Mission régionale d'autorité environnementale

Demande d'autorisation au titre de la loi sur l'eau d'exploitation de la centrale hydroélectrique de Castaunouze

Commune de Mazamet (81)

**N° saisine : 2019-8199
Avis émis le 24 février 2020
N° MRAe 2020APO18**

Illustration 1: Schéma général du projet de centrale hydroélectrique de Castaunouze (extrait de l'étude d'impact)

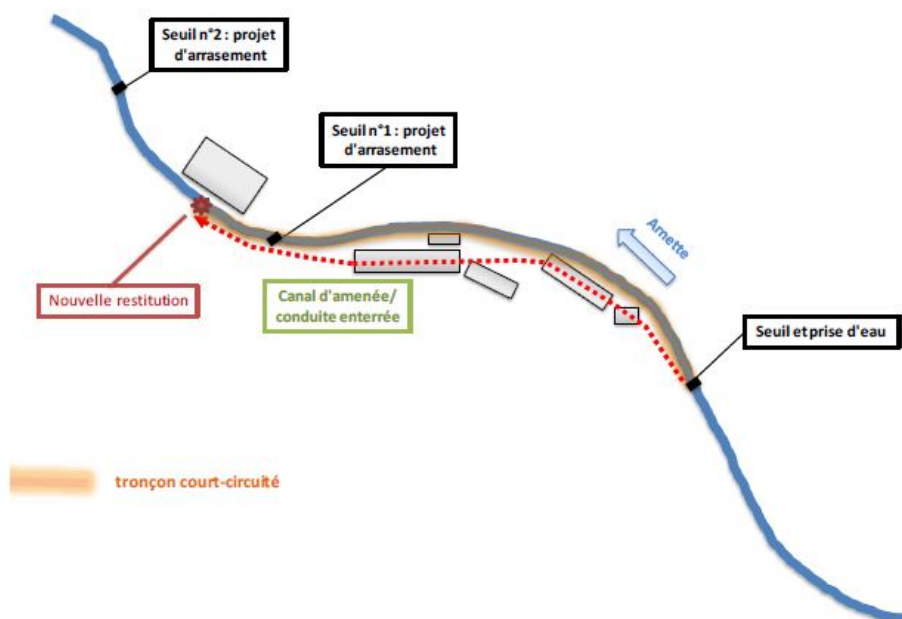
De plus, la description du projet reste peu explicite, que ce soit pour la phase d'exploitation ou pour la phase travaux. Le document ne comprend pas de plans précis du passage de la conduite forcée enterrée permettant ainsi d'en appréhender les impacts. Les opérations concernant la réfection du seuil ne sont pas détaillées. Il semble que ce soit une simple reprise de la côte du barrage, cependant l'état actuel de celui-ci n'est pas évoqué alors qu'une réhausse était prévue dans le formulaire d'examen au cas par cas ayant déterminé la nécessité de réaliser une étude d'impact. Les conséquences sur l'enneigement d'habitats piscicoles à l'amont du barrage ne seraient pas les mêmes. Certains éléments essentiels à la bonne compréhension du projet (reprise de la crête du seuil, surface défrichée, etc.) ne sont abordés qu'à la fin du document, dans la partie « analyse des incidences » de l'étude d'impact.

La MRAe recommande de compléter significativement l'étude d'impact concernant l'analyse des scénarios avec et sans le projet et de décrire le projet dans son ensemble avec l'analyse de toutes les incidences environnementales associées et de la vulnérabilité du projet par rapport au changement climatique. La MRAe recommande d'inclure l'estimation des dépenses liées aux mesures environnementales et de revoir le résumé non-technique.

Illustration 2: Schéma de la phase chantier (extrait de l'étude d'impact)

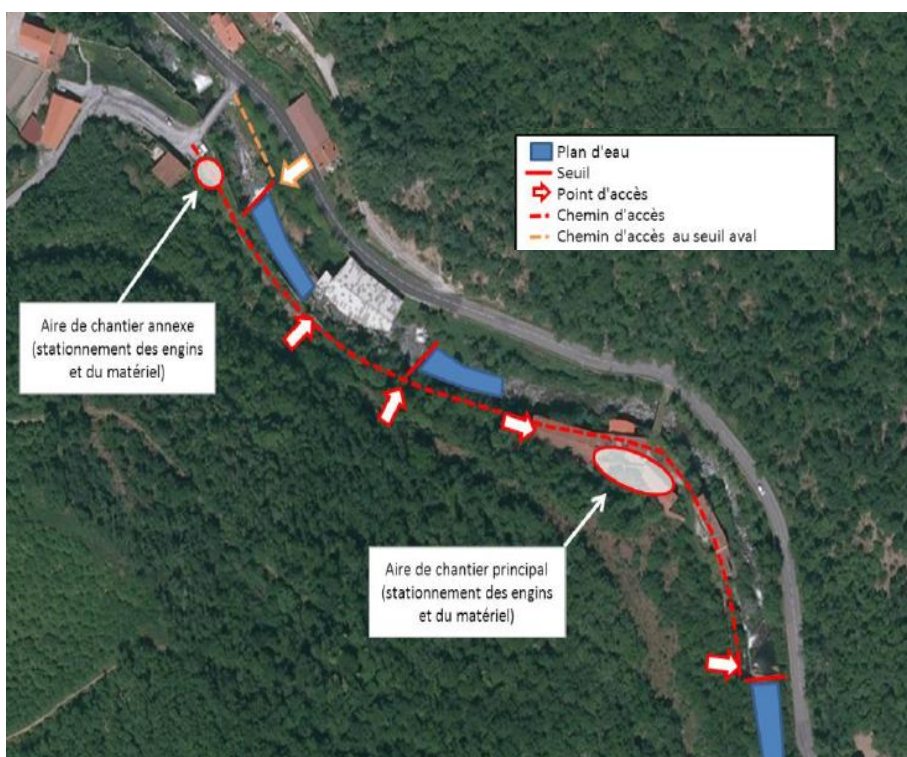
- la réalisation d'un léger dévers pour les pistes ainsi que des fossés récupérateurs allant dans des fosses de décantation, mais sans précision quant à leur volume de stockage et de la localisation des rejets éventuels de ces fosses ;
- la mise en place de ballots de paille, en aval, avec couverture géotextile pour piéger d'éventuels sédiments.

La MRAe recommande de préciser les volumes et la localisation des bassins de décantation envisagés et de prévoir un entretien régulier des ouvrages.

La MRAe recommande le contrôle qualité du rejet des fosses de décantation et des éventuels bassins. La fréquence de surveillance sera adaptée en fonction de la météo et du remplissage.
